Stellungnahme zur 3. Änderung und Erweiterung des Bebauungsplanes Nr. 17 „Am Biedersberg“ in der Kreisstadt Neunkirchen

3. Änderung und Erweiterung des Bebauungsplanes Nr. 17 "Am Biedersberg" in der Kreisstadt Neunkirchen

hier: Frühzeitige Beteiligung der Behörden gem. § 4 Abs. 1 BauGB

3. Änderung und Erweiterung des Bebauungsplanes Nr. 17 „Am Biedersberg“ in der Kreisstadt Neunkirchen**Hier: Unterrichtung der Behörden und sonstigen Träger öffentlicher Belange gemäß § 4 Abs. 1 BauGB****Ihr Schreiben vom 26.02.2018, Az.: NK-BP-FR-15-035**

ANLAGE 2: ERLÄUTERUNG ZUM MASSNAHMENKATALOG
ERSTELLT: Architekturbüro MarkusOtt, Saarbrücken, Jan 2011

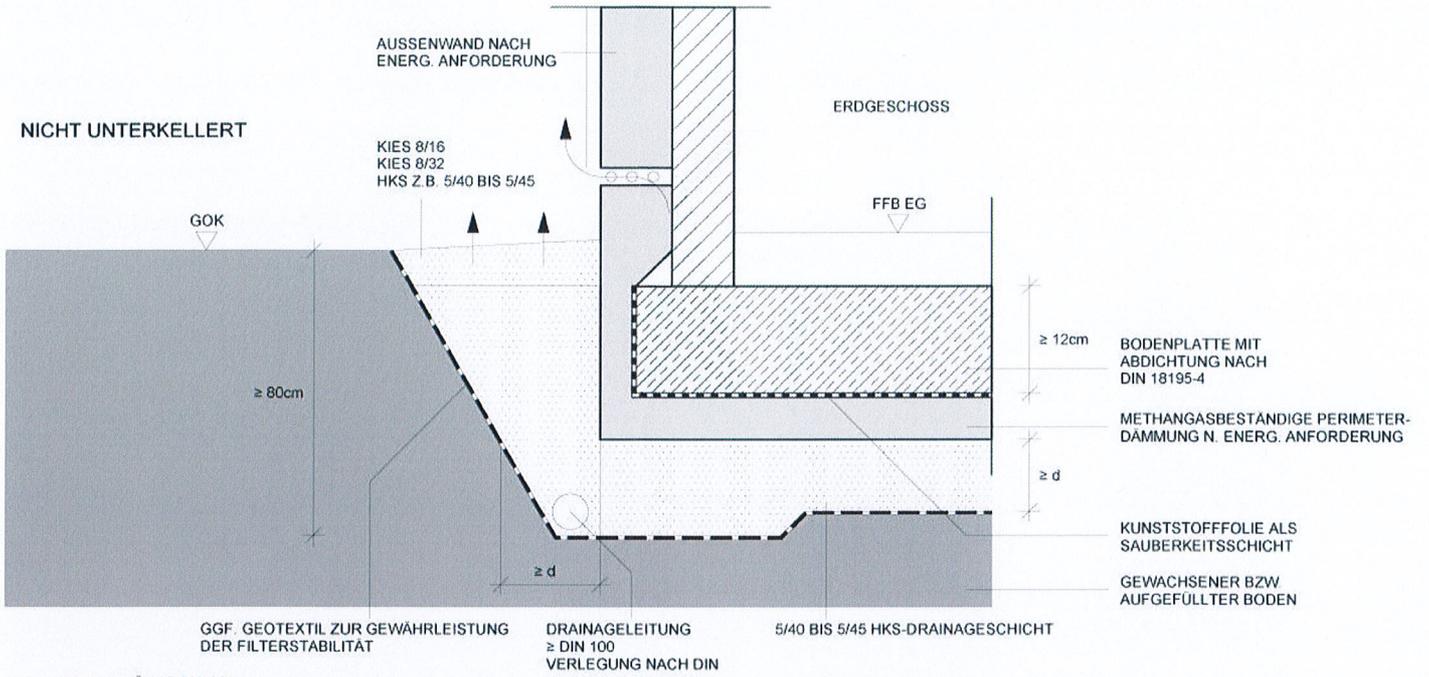
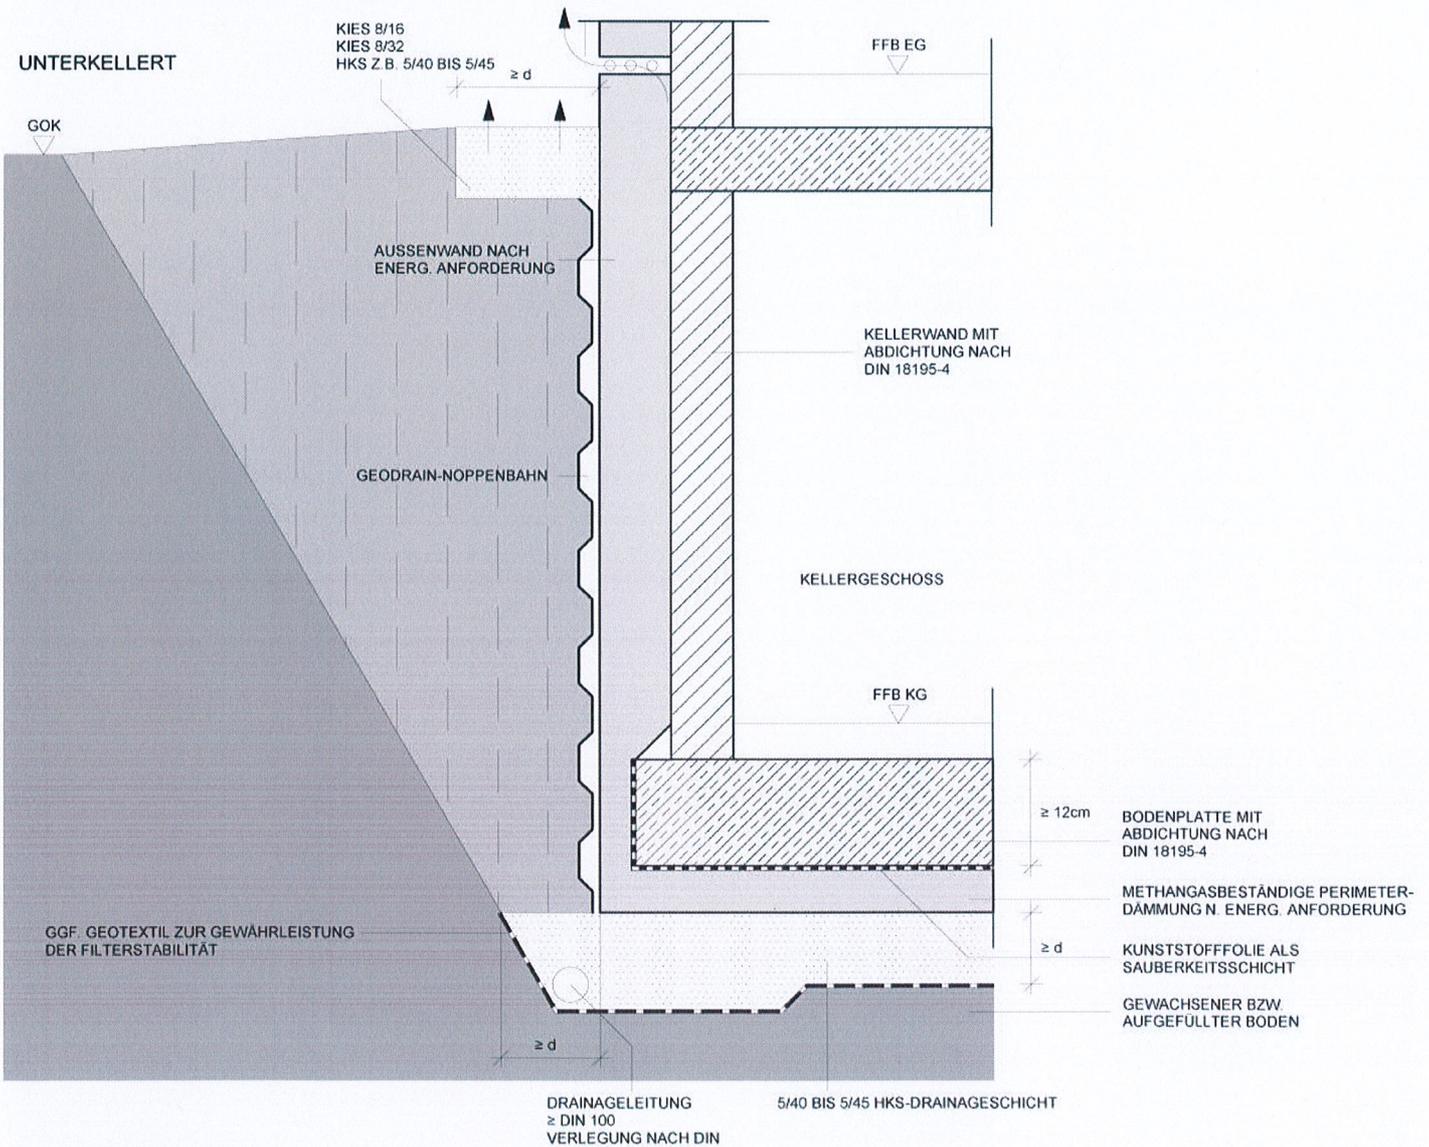
Zur Ausführung der erdberührenden Flächen (siehe Anlage 2+3).

Ein um das Gebäude laufender Spritzschutz-Streifen ist zur Dauerbelüftung, aus Kies/Splitt oder gleichwertig, zwingend auszuführen (siehe Anlage Nr. 2+3).

ANLAGE 3: ERLÄUTERUNG ZUM MASSNAHMENKATALOG
ERSTELLT: Architekturbüro MarkusOtt, Saarbrücken, Jan 2011

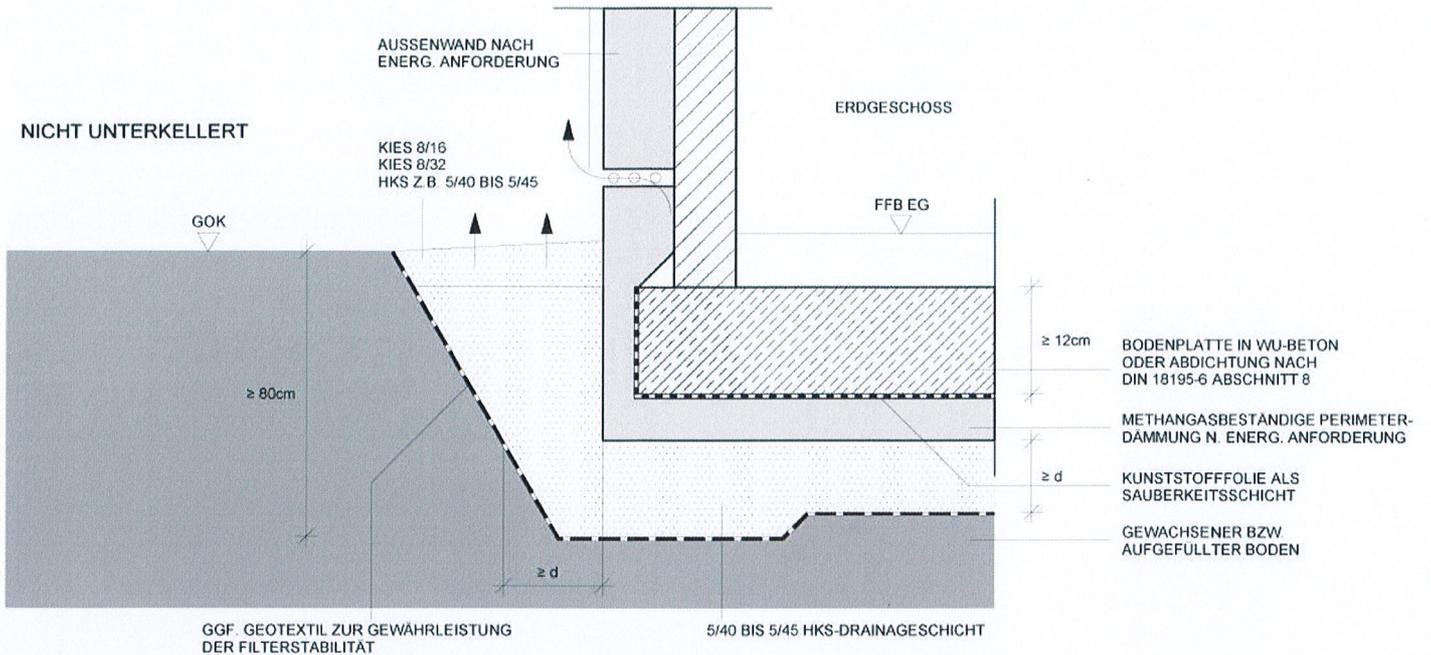
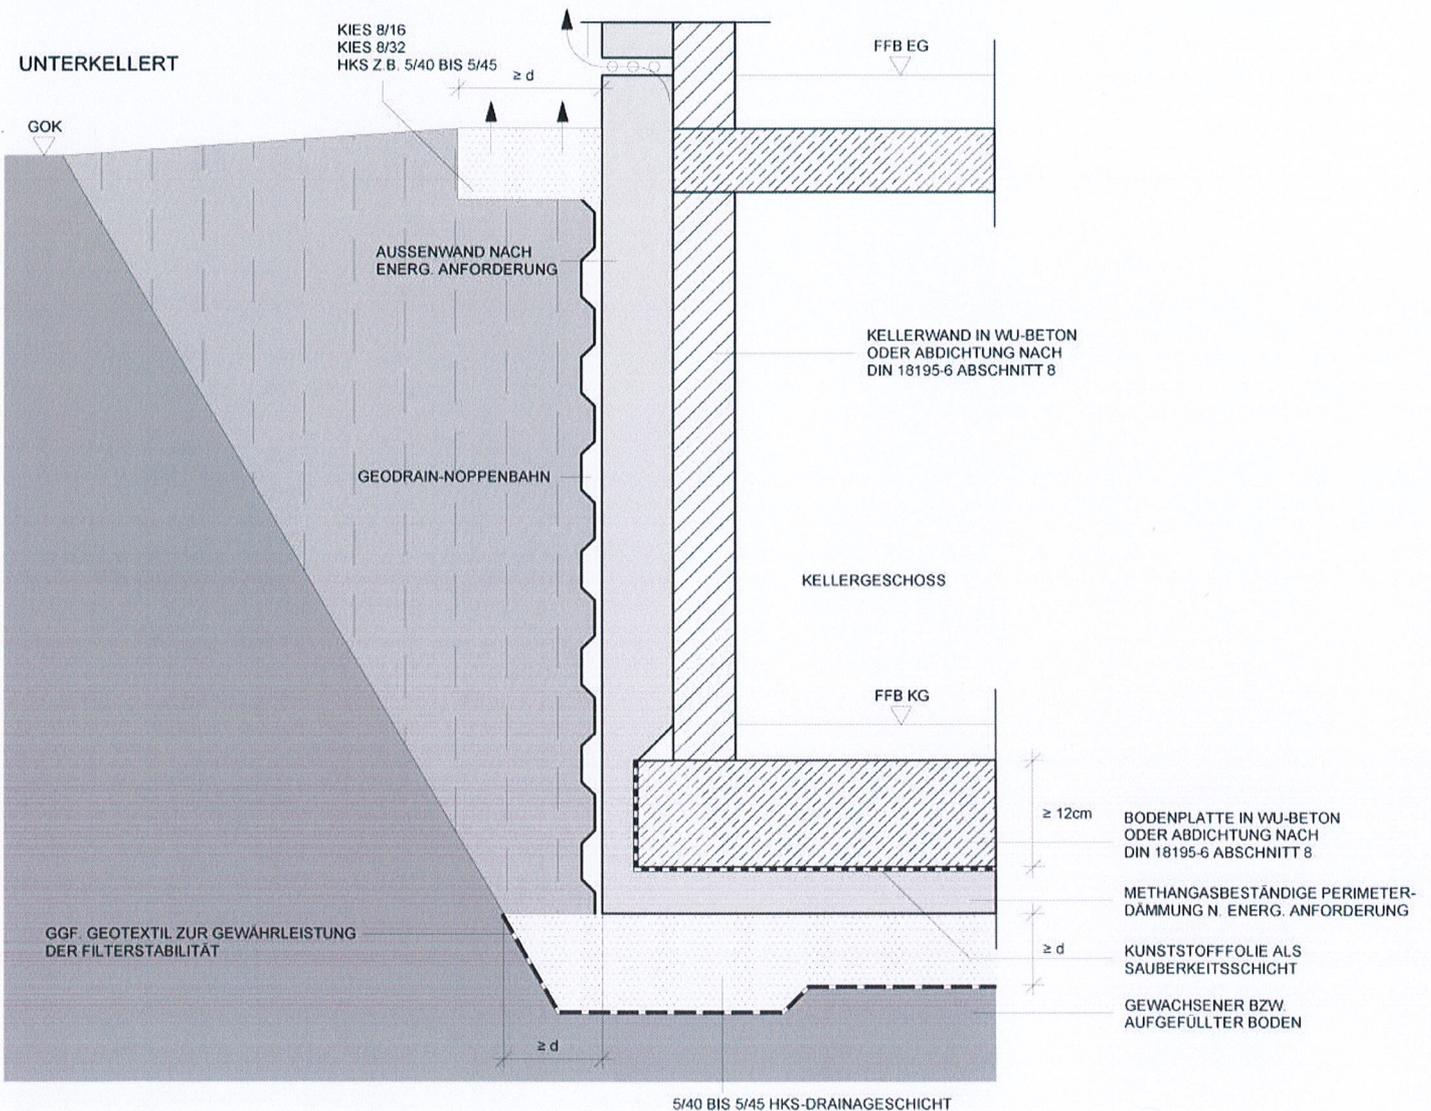
Temporärer Einstau von Oberflächenwasser (stauendes Sickerwasser aus Niederschlag) ist aufgrund der Bodenverhältnisse möglich. Die erdberührten Bauwerksteile (Bodenplatte und Kellerwände) sind entsprechend DIN 18195-6 Abschnitt 8 abzudichten (Abdichtung gegen drückendes Wasser „Weiße Wanne oder Schwarze Wanne“), wenn ein Drainageanschluss gemäß DIN 4095 des Stauwassers an die Regenkanalisation **nicht möglich** ist. (siehe Anlage 3)

ANLAGE 4: ERLÄUTERUNG ZUM MASSNAHMENKATALOG
ERSTELLT: Architekturbüro MarkusOtt, Saarbrücken, Jan 2011

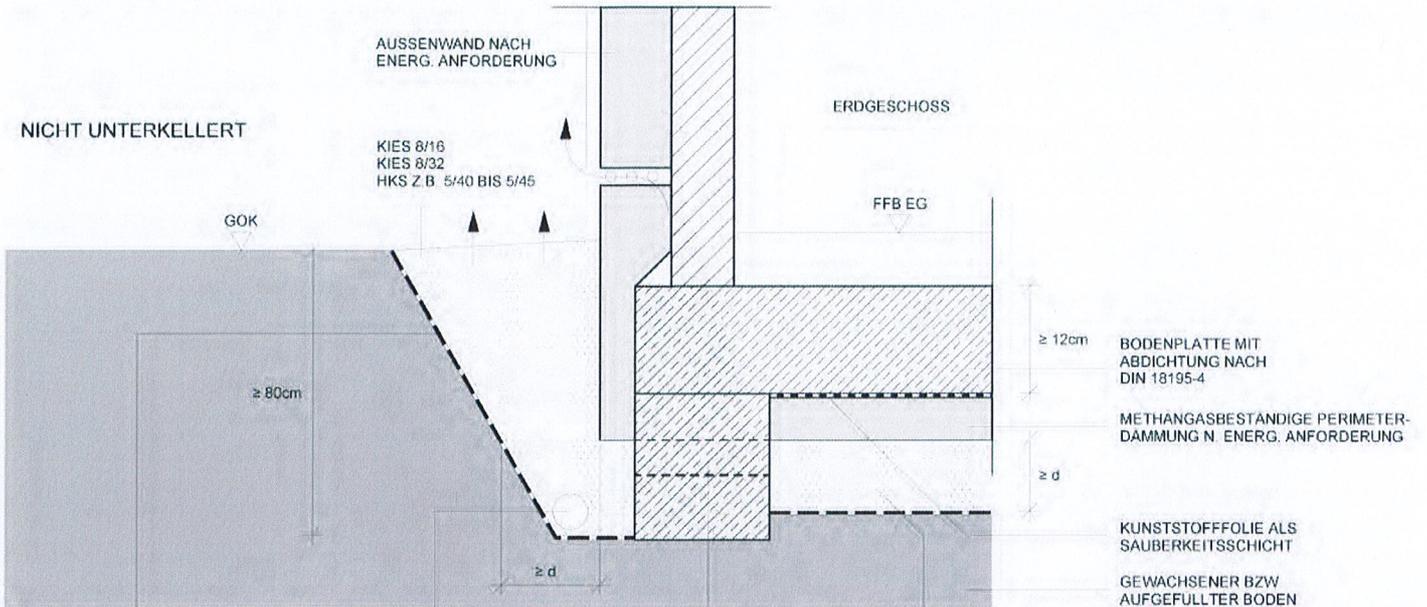
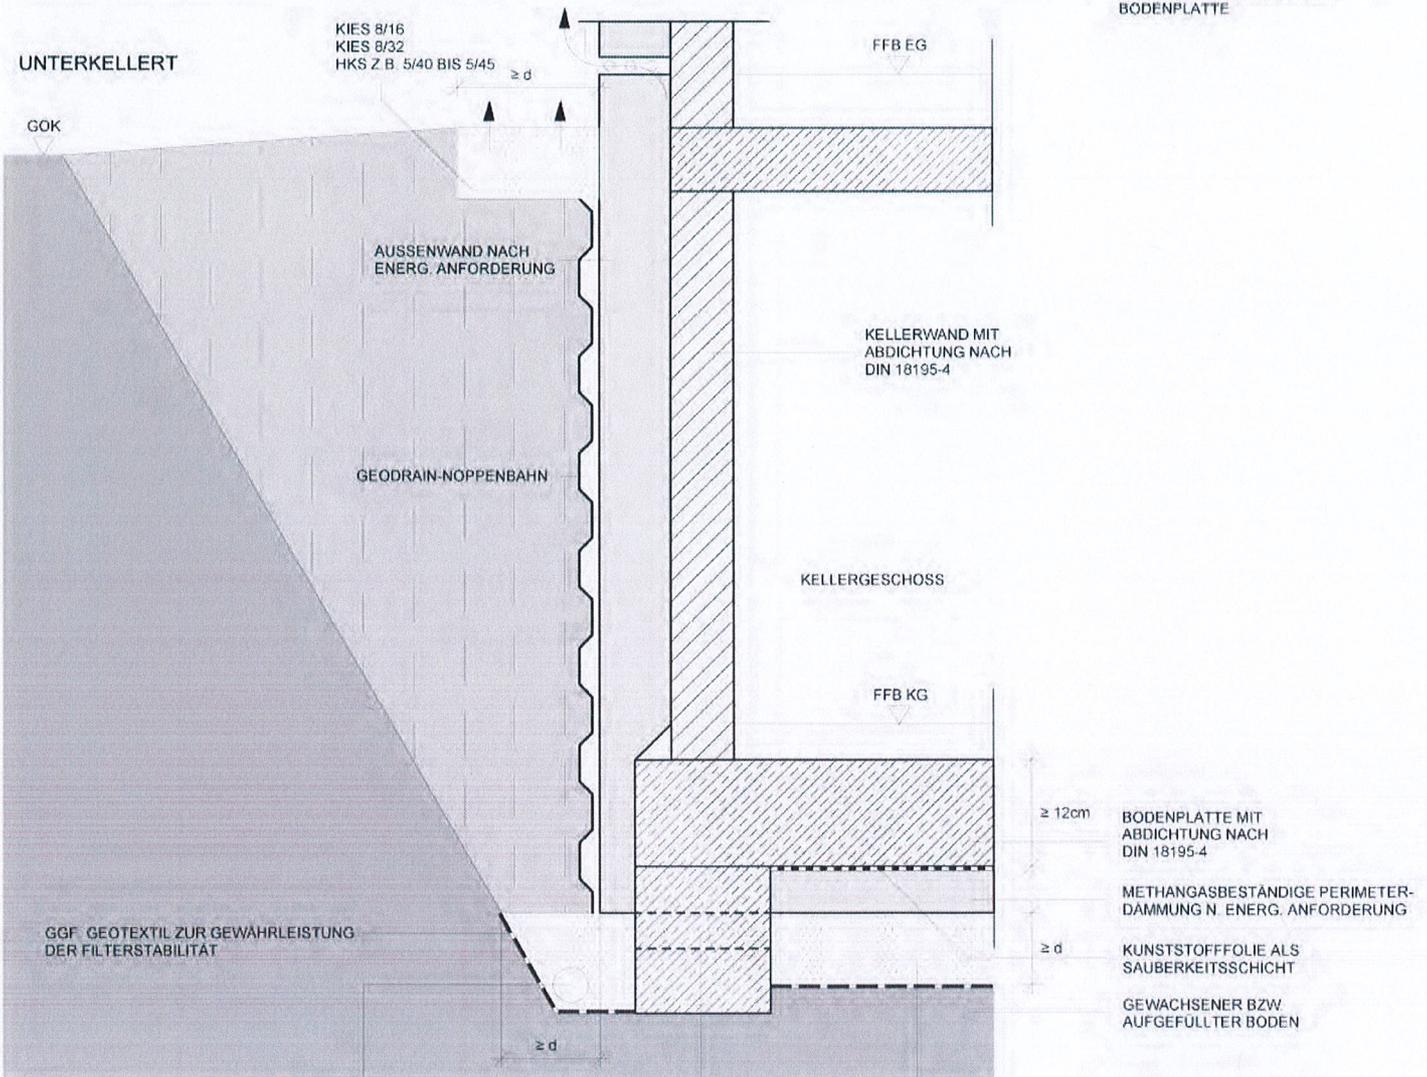
Der Einbau einer Querdrainage (Rohre DN 100 im Abstand von 1,00 m) ist bei Streifenfundamenten und Frostschrägen zwingend erforderlich (siehe Anlage 4).
